### ORIENTAÇÃO DE OBRA: Quadra I – Lote 07

**Alerta: Quinta orientação sobre tela de proteção fora do padrão, favor providenciar a adequação.**

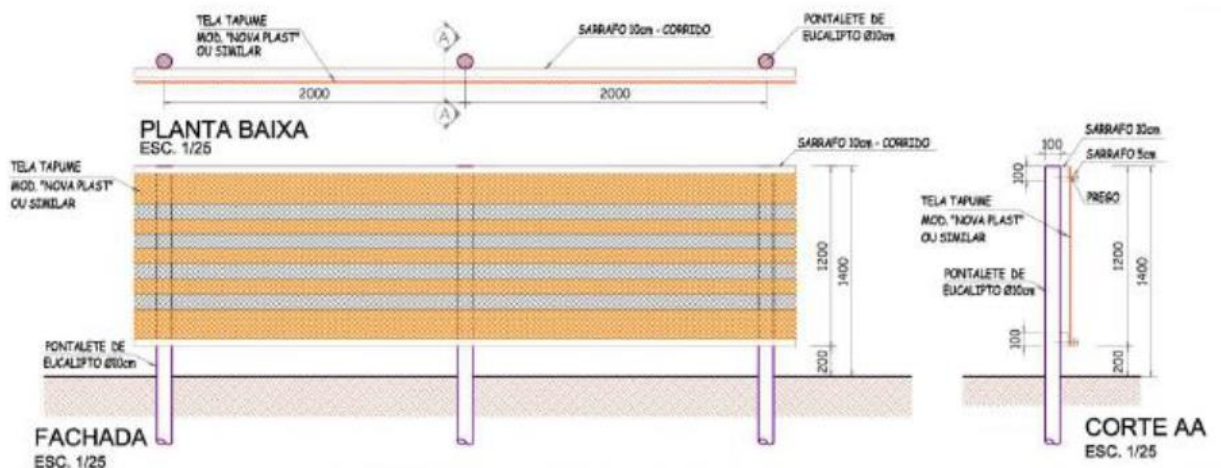
Identificamos conforme fotografia abaixo, a seguinte irregularidade em desacordo com as especificações estatutárias a saber:

1 – Providenciar a regularização da tela de proteção com a tela especificada pela norma do condomínio e a colocação de ripas de madeira em parte superior e inferior da tela. Abaixo segue modelo a ser seguido.

**Observação:** Visita realizada em 02/09/24, prazo para adequação de **48h** a partir do recebimento desta orientação. Caso a situação relatada acima esteja regularizada, favor desconsiderar a orientação e seguir o andamento da obra.
